Convotherm 4 / maxx pro / maxx

Observation from the field / Beobachtung aus dem Feld:

Broken fastening bolts on the convection heater

Repair Set /Reparatur Satz #2651875

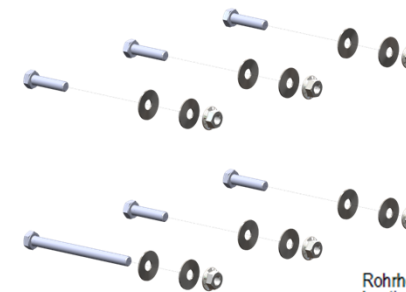
If the mounting bolts are broken, the convection heater has to be replaced.

The repair kit #2651875 can be used to replace broken bolts, so the convection heater does not need to be replaced.

(Please order graphite gaskets separately if required)

Bolt Material: Stainless steel A2-70 DIN 933
